TRANS/WP.29/1018
22 September 2004

ПРОЕКТ ПОПРАВОК СЕРИИ 10 К ПРАВИЛАМ № 13

(Торможение)

Образец А

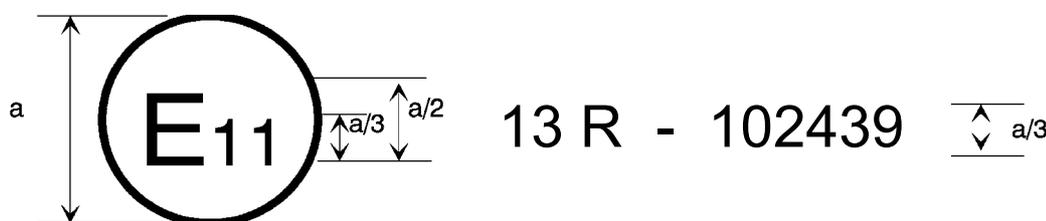
Приложение 3 изменить следующим образом:

Приведенный выше знак официального утверждения, проставленный на транспортном средстве, указывает, что этот тип транспортного средства официально утвержден в Соединенном Королевстве (E 11) в отношении тормозного устройства на основании

Правил № 13 под номером официального утверждения 102439. Данный номер официального утверждения указывает, что официальное утверждение было представлено в соответствии с предписаниями Правил № 13 с включенными в них поправками серии 10. Что касается транспортных средств категорий M₂ и M₃, то этот знак означает, что данный тип транспортного средства прошел испытания типа II.

Образец В

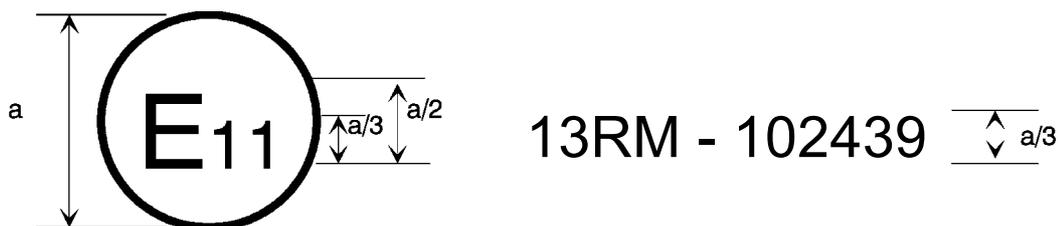
Приведенный выше знак официального утверждения, проставленный на транспортном средстве, указывает, что этот тип транспортного средства официально утвержден в Соединенном Королевстве (E 11) в отношении тормозного устройства на основании Правил № 13. Что касается транспортных средств категорий M₂ и M₃, то этот знак означает, что данный тип транспортного средства прошел испытания типа IIА.

Образец С

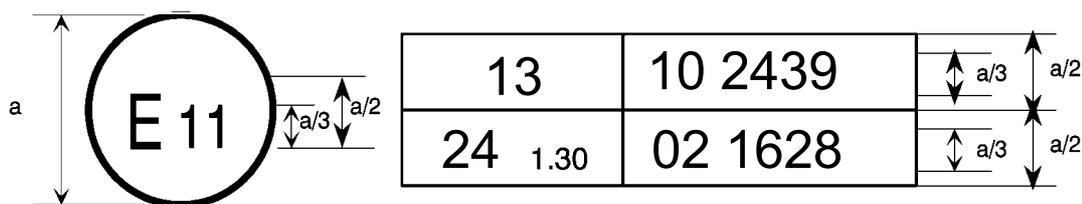
Приведенный выше знак официального утверждения, проставленный на транспортном средстве, указывает, что этот тип транспортного средства был официально утвержден в Соединенном Королевстве (E 11) на основании Правил № 13 и 24^{1/}. (В последних Правилах исправленное значение коэффициента поглощения составляет 1,30 м⁻¹.)

" ДИАГРАММА 2

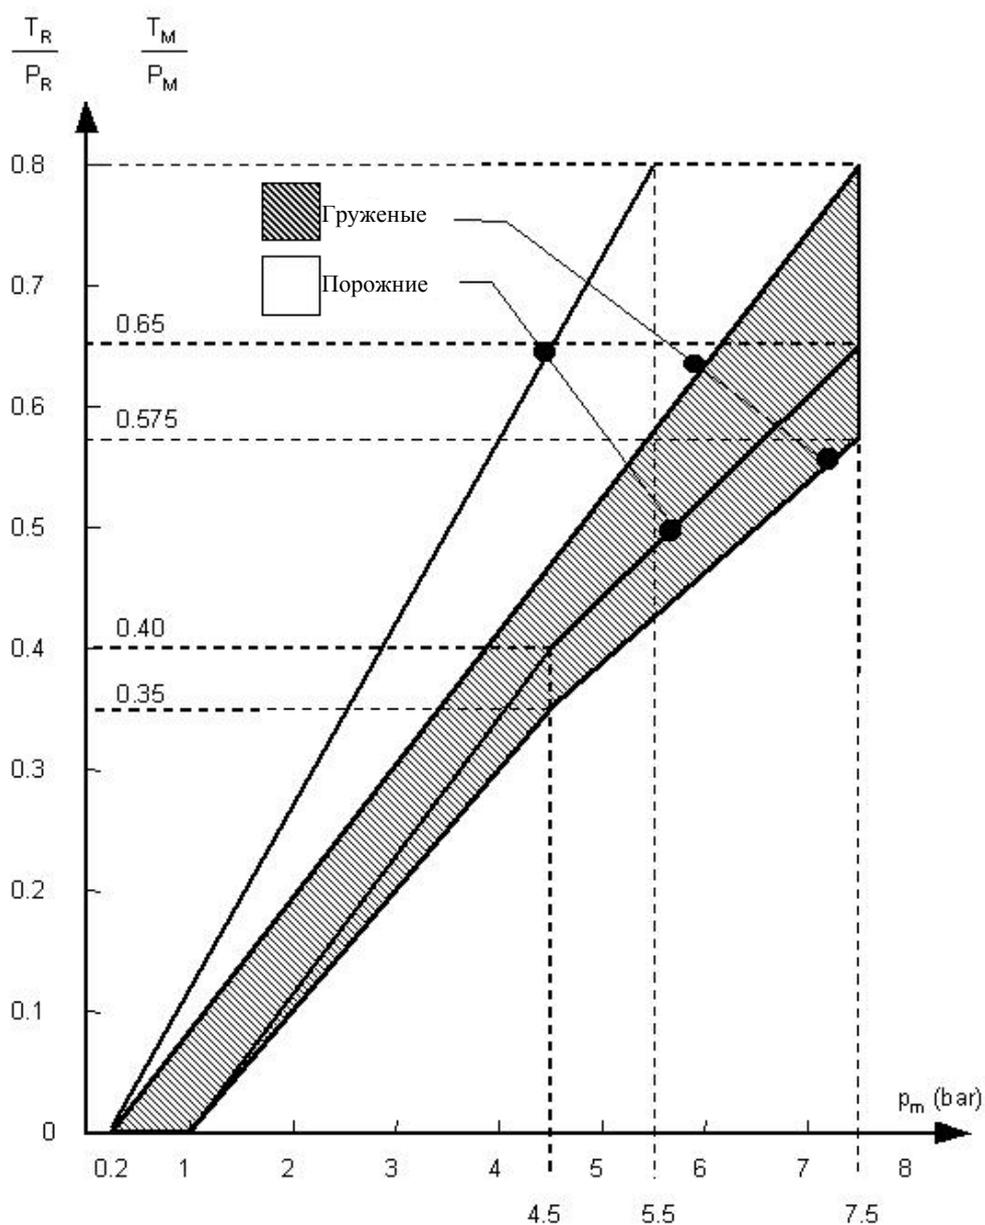
Диаграммы 2, 3 и 4А изменить следующим образом:

ТРАНСПОРТНЫЕ СРЕДСТВА – ТЯГАЧИ И ПРИЦЕПЫ
(за исключением транспортных средств – тягачей для полуприцепов и полуприцепов)
(см. пункт 3.1.5.1 настоящего приложения)

Примечание: Соотношения, обусловленные данной диаграммой, должны быть пропорциональны промежуточным условиям нагрузки в диапазоне, соответствующем порожнему и груженому состоянию, и достигаться с помощью автоматических средств.

ДИАГРАММА 3

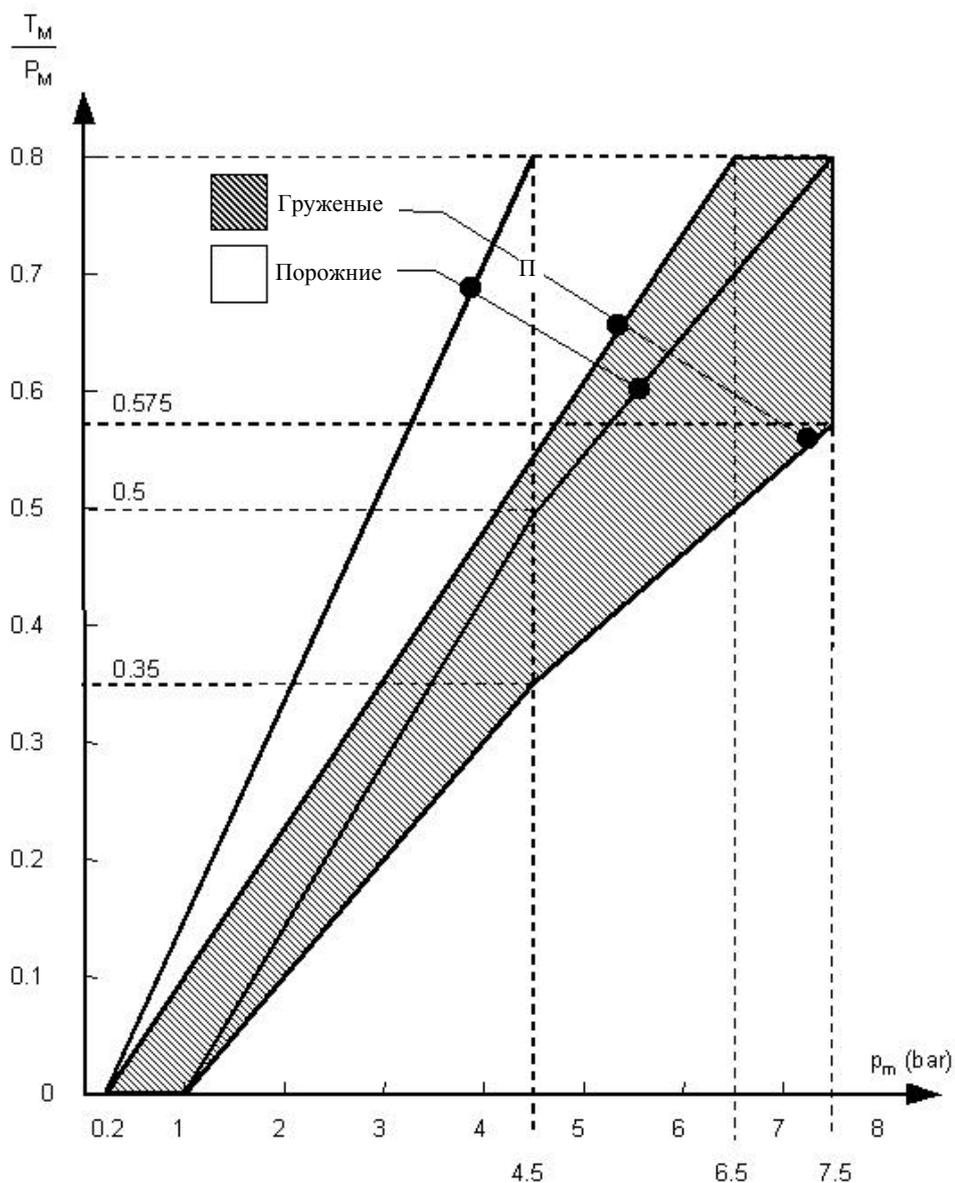
ТРАНСПОРТНЫЕ СРЕДСТВА – ТЯГАЧИ ДЛЯ ПОЛУПРИЦЕПОВ
(см. пункт 3.1.6 настоящего приложения)

Примечание: Соотношения, обусловленные данной диаграммой, должны быть пропорциональны промежуточным условиям нагрузки в диапазоне, соответствующем порожнему и груженому состоянию, и достигаться с помощью автоматических средств.

ДИАГРАММА 4А

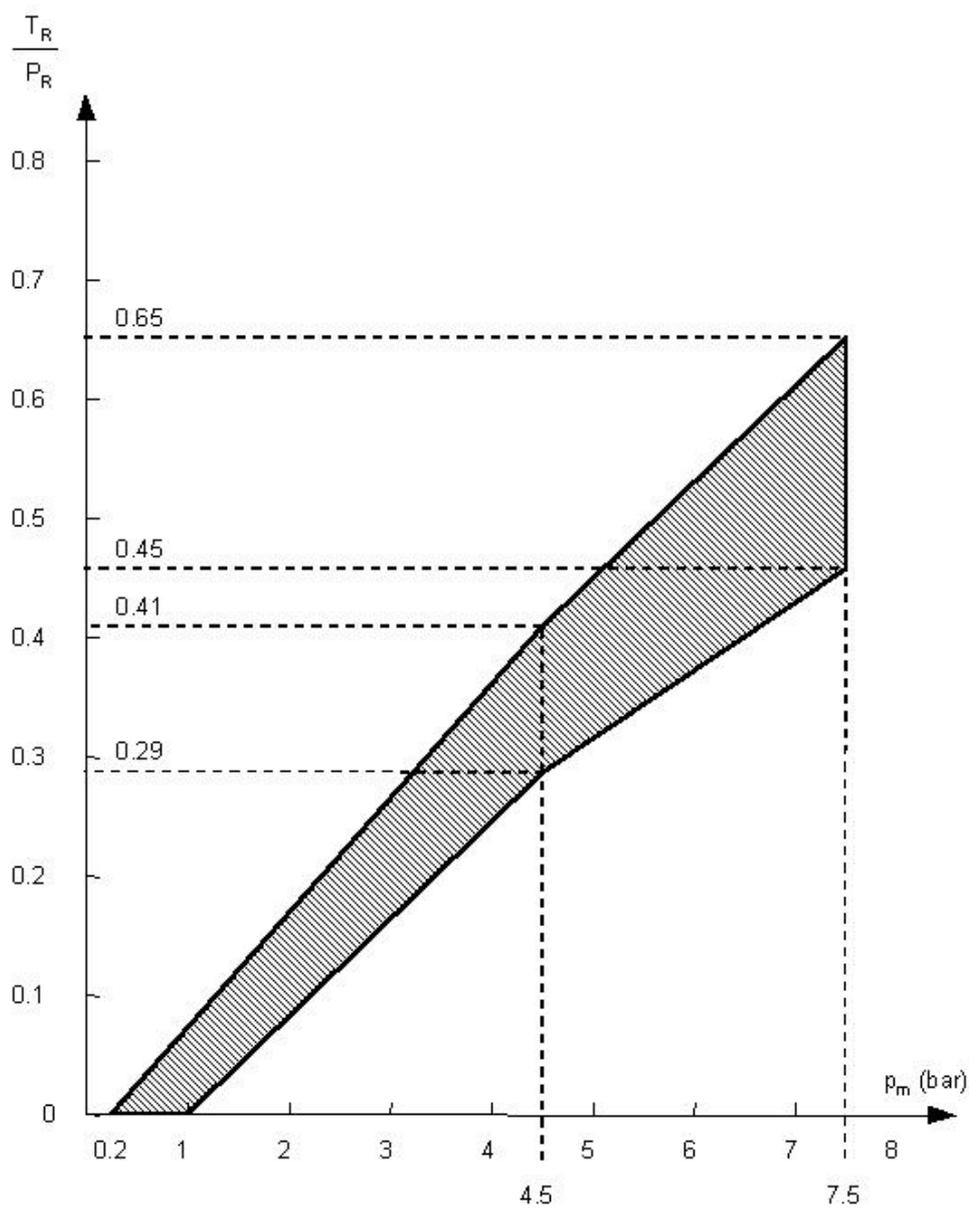
ПОЛУПРИЦЕПЫ

Примечание: Соотношение между коэффициентом торможения T_R/P_R и давлением в управляющей магистрали для условий, соответствующих груженому и порожнему состоянию, определяется следующим образом:

Коэффициенты K_c (в груженом состоянии) и K_v (в порожнем состоянии) определяются по диаграмме 4В. Для определения зон, соответствующих груженому и порожнему состоянию, значения ординат, соответствующих верхнему и нижнему пределу заштрихованной зоны на диаграмме 4А, умножаются, соответственно, на коэффициенты K_c и K_v .
